品名	立水栓 ML050L		仕上	尺度	承認	検図	設計	製図
材質	規格	表面 処理	第三角法	1/2	日付	08.2.19	水谷	水谷
ミスタニバルブ工業株式会社			備考	外観寸法図	コードNo	502215

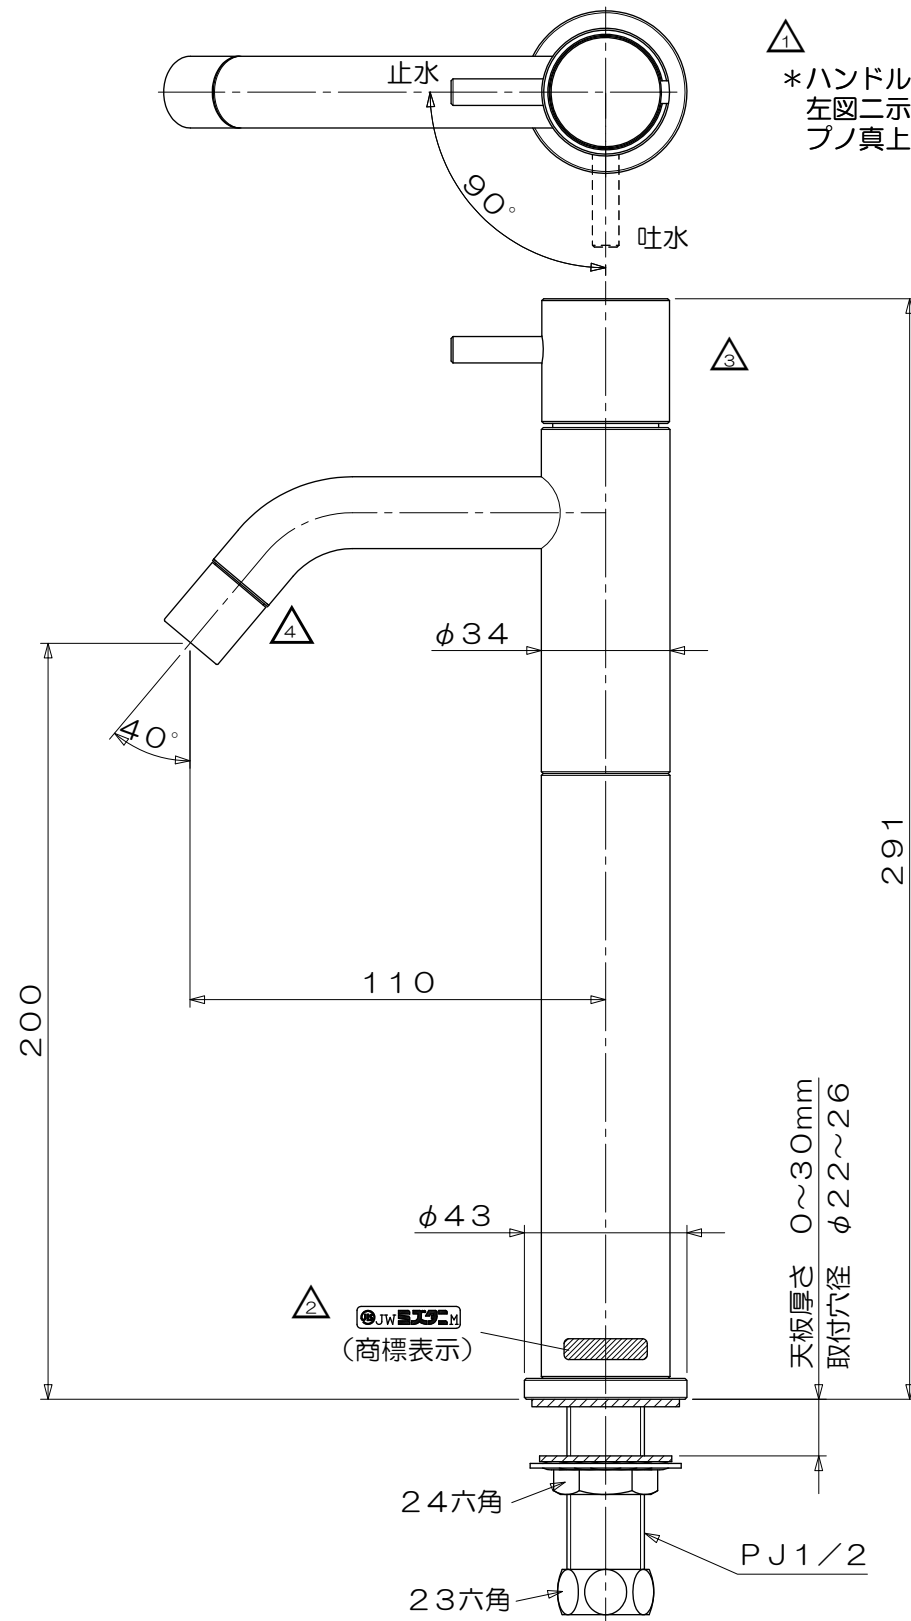
記号	日付	変更理由	訂正記事	印
△1	08.5.30		ハンドル位置の明記	
△2	08.6.21	新JISへの移行の為	新JISミスタニールへ変更	
△3	09.6.25	不具合対策の為	ハンドル仕様変更	
△4	10.11.29	外観品質向上の為	リング JASO1012 EPDM →Oリング S12.8 E1-312へ変更	
△5	12.10.4	製造メーカー識別の為	ロットシール (ネーマー銀) 追加
